B館 v6｜17店舗と上下階・連絡部の局所修正

設計・生成ルールと未検証事項を区別して記載

B2-033｜境界と店舗内部の局所詳細

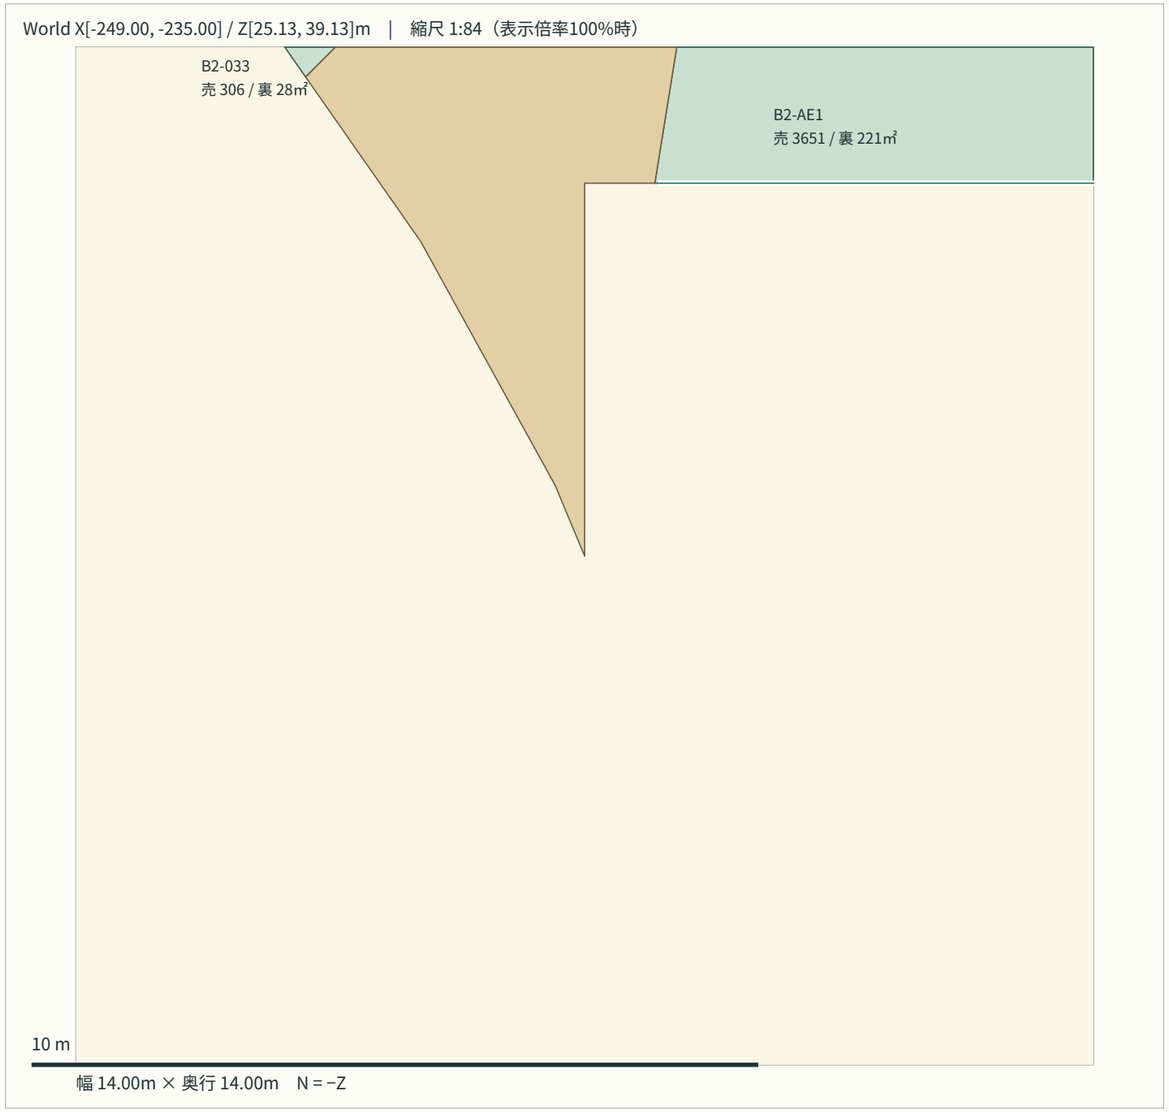
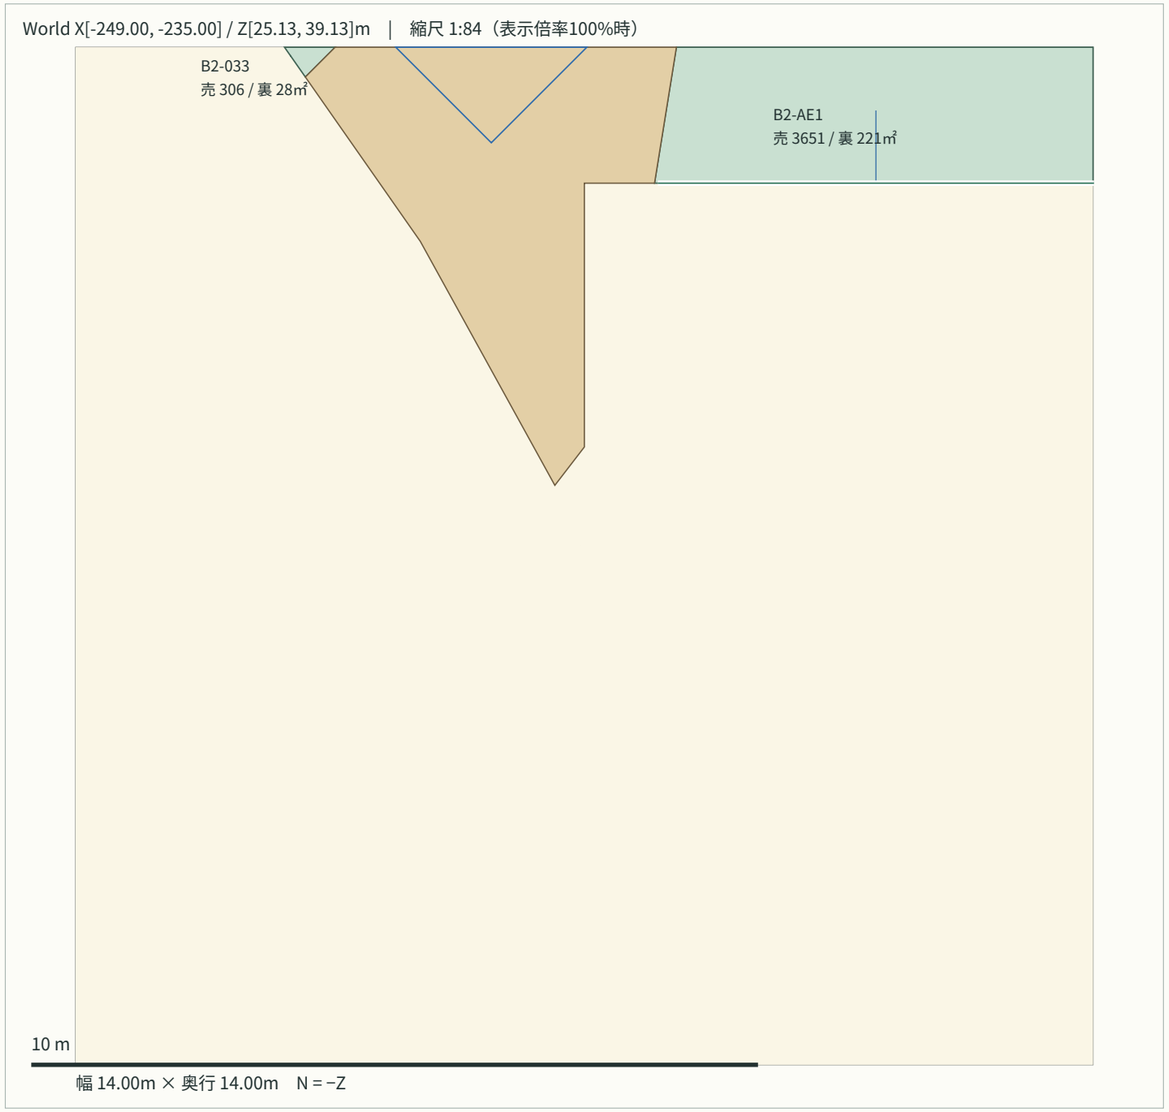
World X/Z = -242.0000, 32.1297m / 旧内角 22.6551° / 修正 architectural_chamfer / 面積 0.304557㎡
入口移動 0.000m、幅 2.40m。実効売場 296.752 → 296.752㎡。作業矩形と旧v4売場予算を保持。

B2-057｜境界と店舗内部の局所詳細

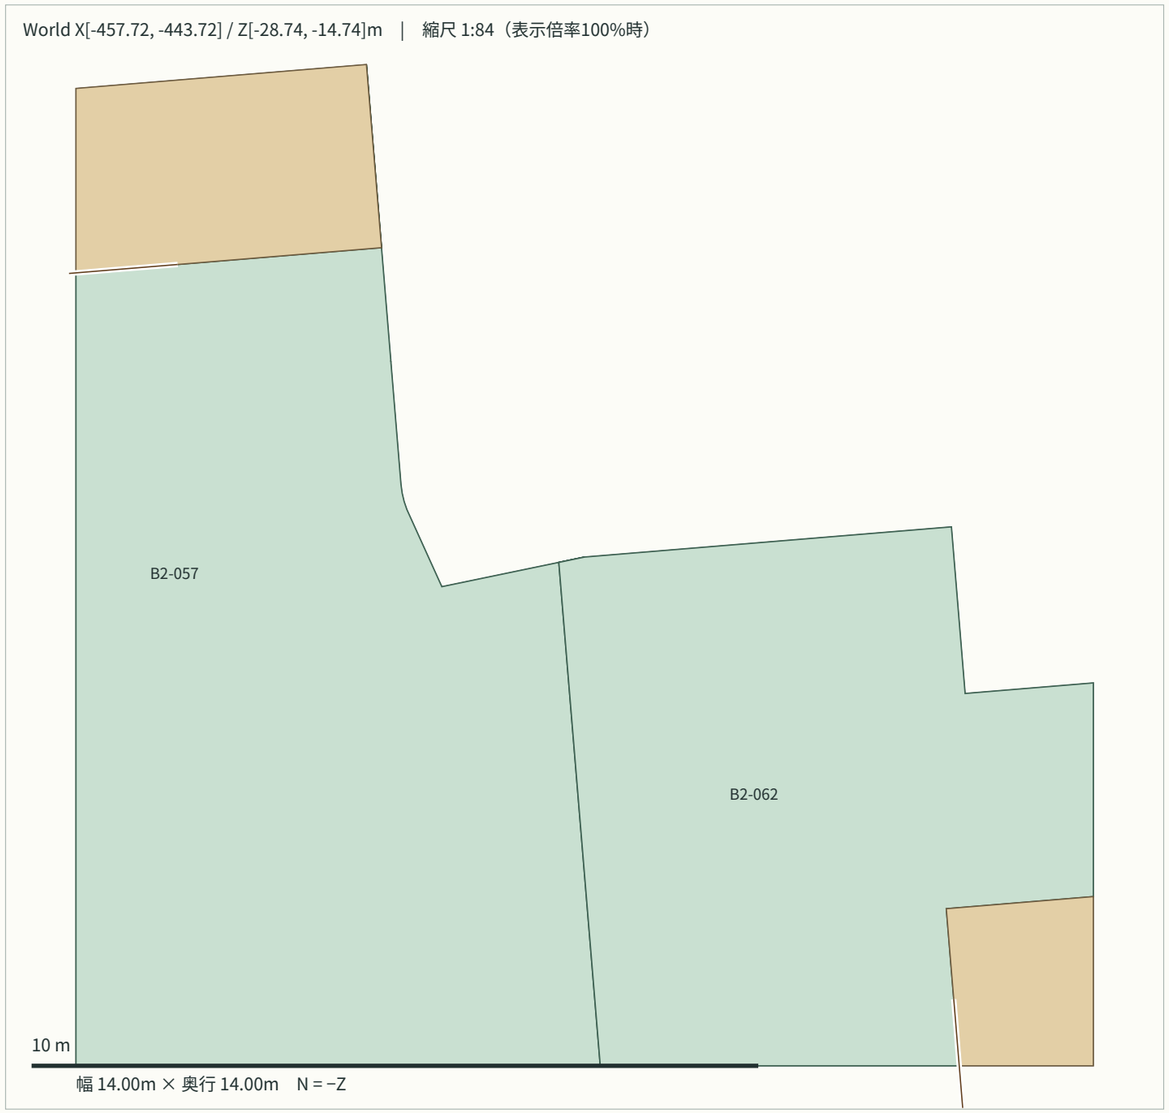
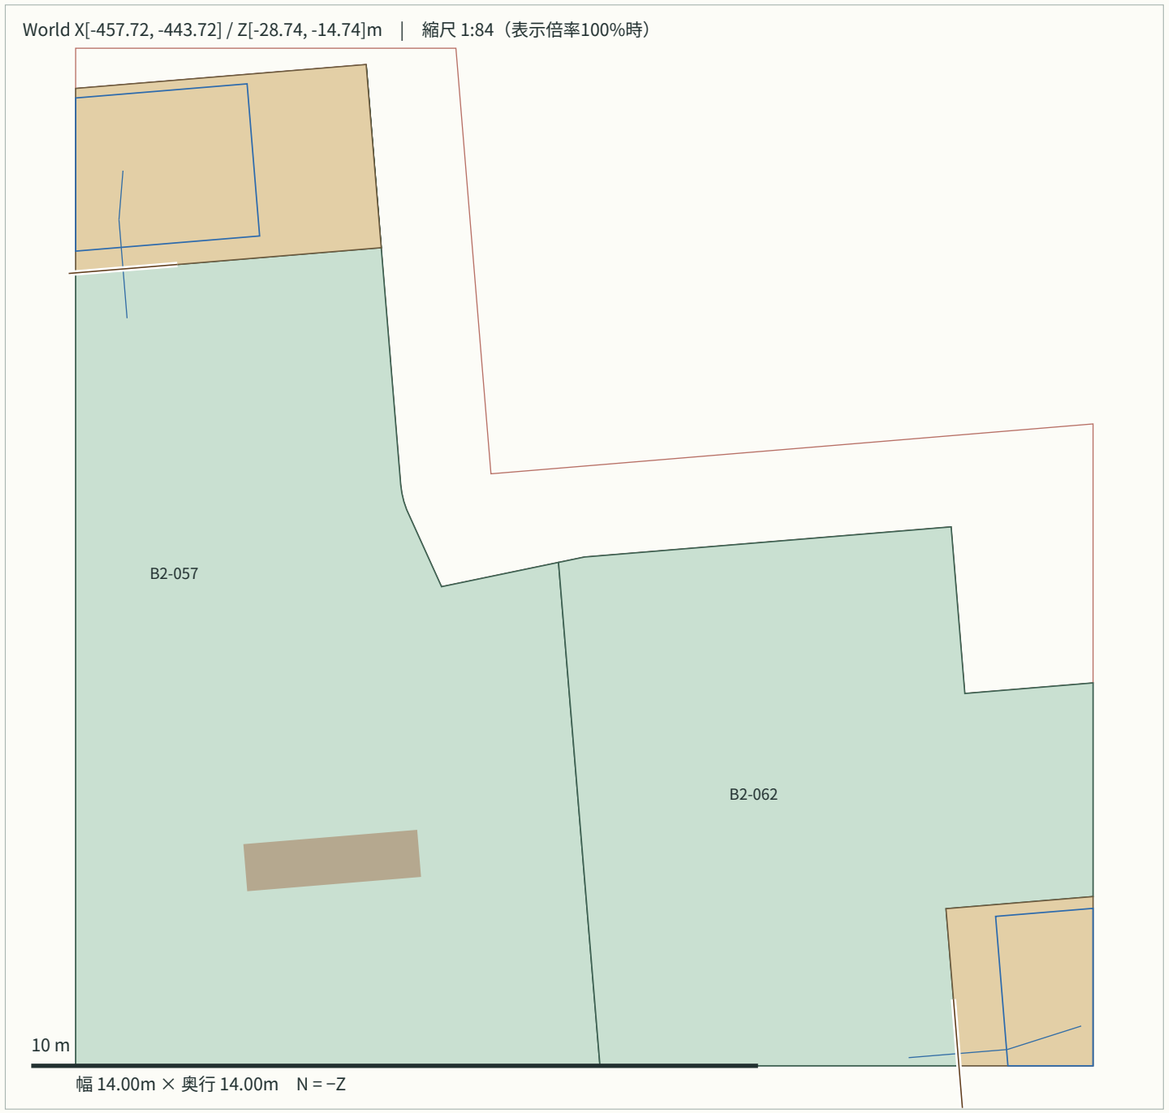
World X/Z = -450.7180, -21.7410m / 旧内角 0.0000° / 修正 numeric_needle / 面積 0.000000㎡
入口移動 0.000m、幅 2.40m。実効売場 143.962 → 143.962㎡。作業矩形と旧v4売場予算を保持。

B2-024｜境界と店舗内部の局所詳細

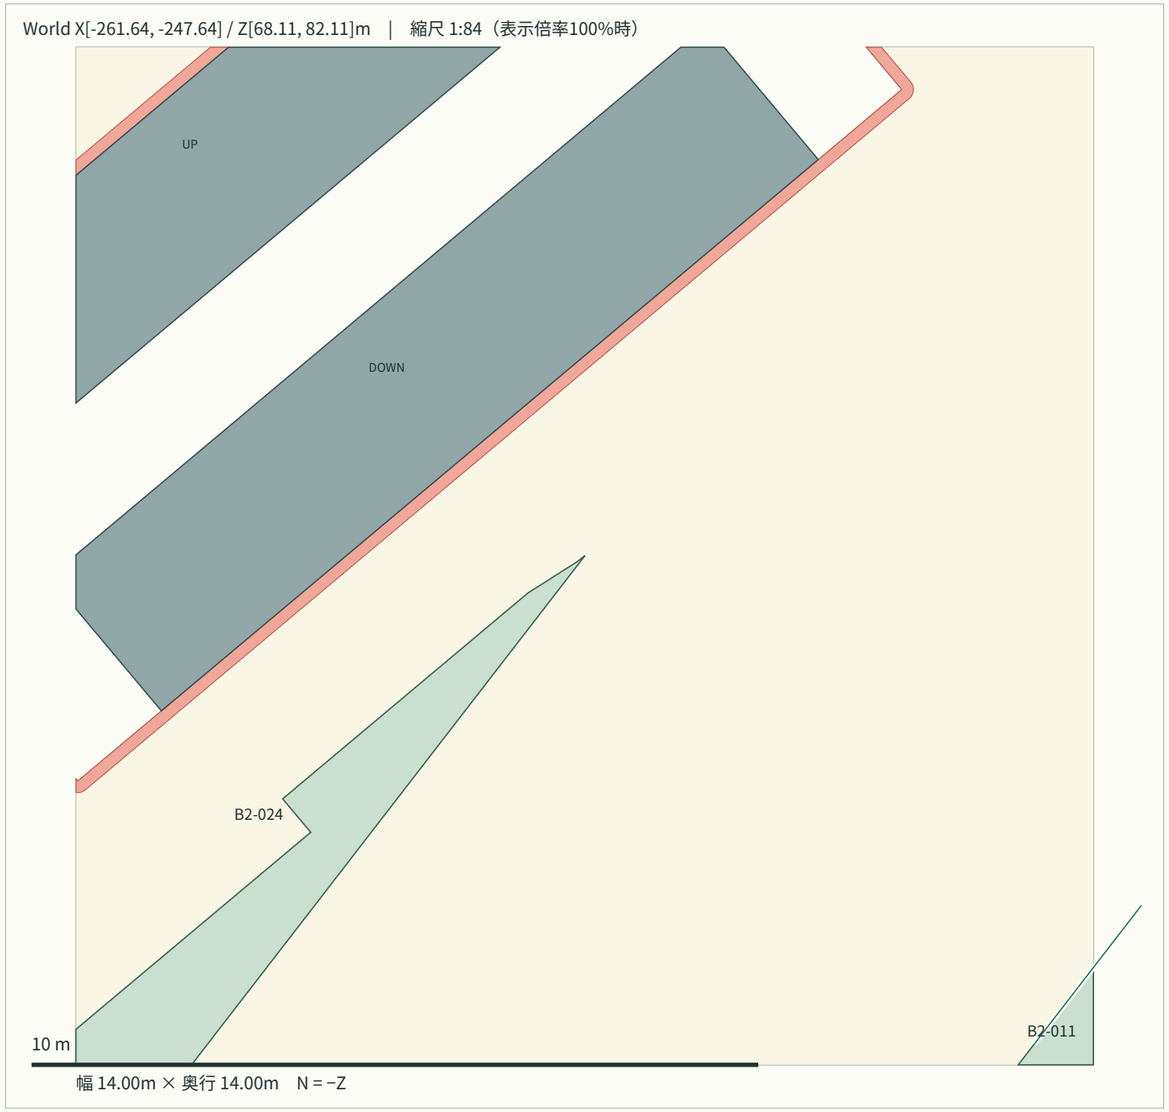
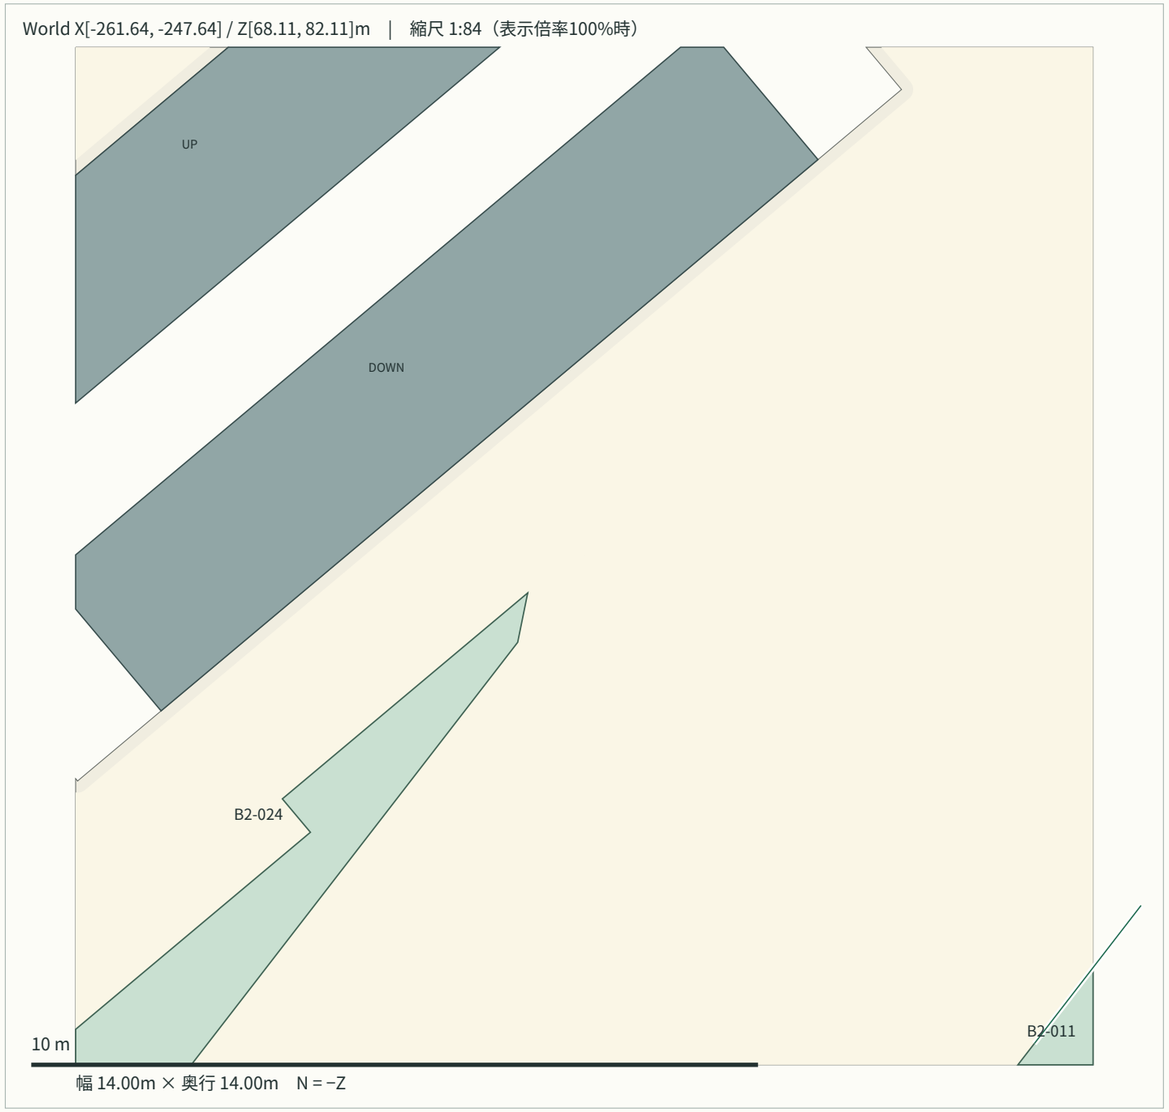
World X/Z = -254.6386, 75.1132m / 旧内角 19.2225° / 修正 architectural_chamfer / 面積 0.225511㎡
入口移動 0.000m、幅 2.40m。実効売場 107.959 → 107.897㎡。作業矩形と旧v4売場予算を保持。

B2-034｜境界と店舗内部の局所詳細

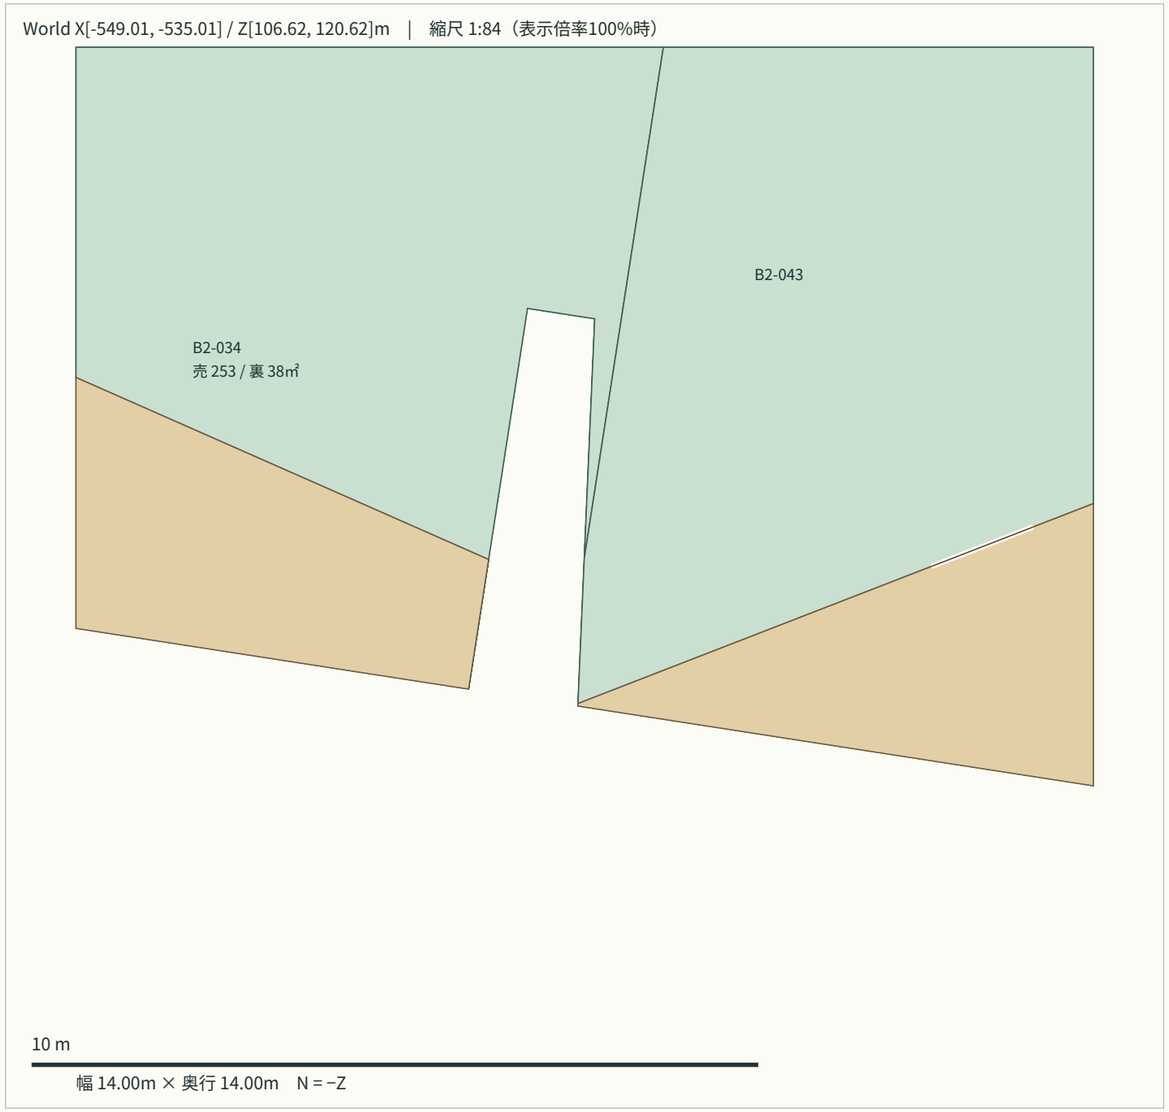
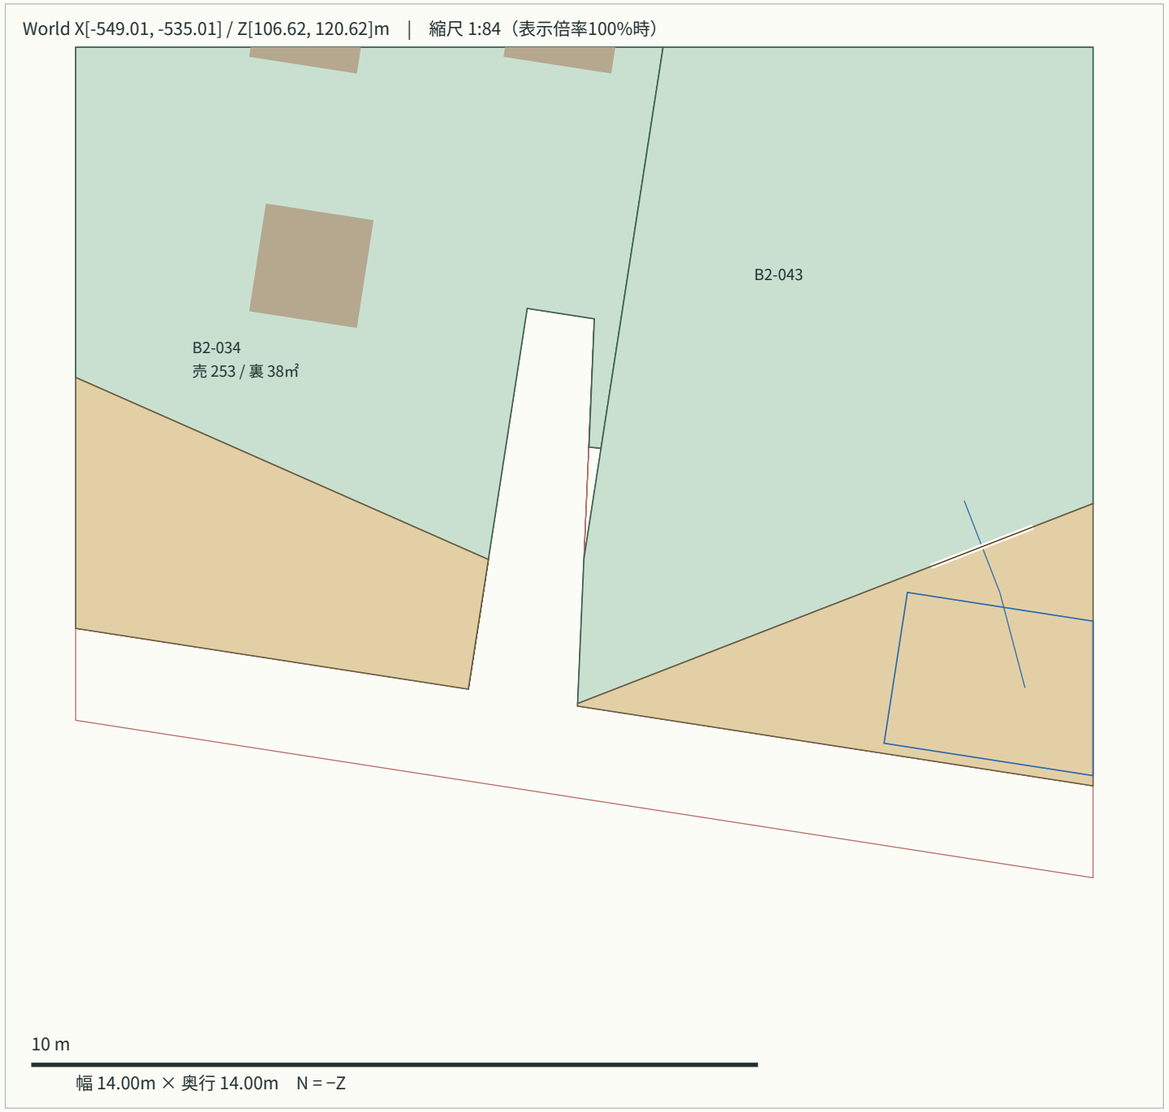
World X/Z = -542.0148, 113.6219m / 旧内角 6.3807° / 修正 architectural_chamfer / 面積 0.132131㎡
入口移動 0.000m、幅 2.40m。実効売場 245.006 → 245.005㎡。作業矩形と旧v4売場予算を保持。
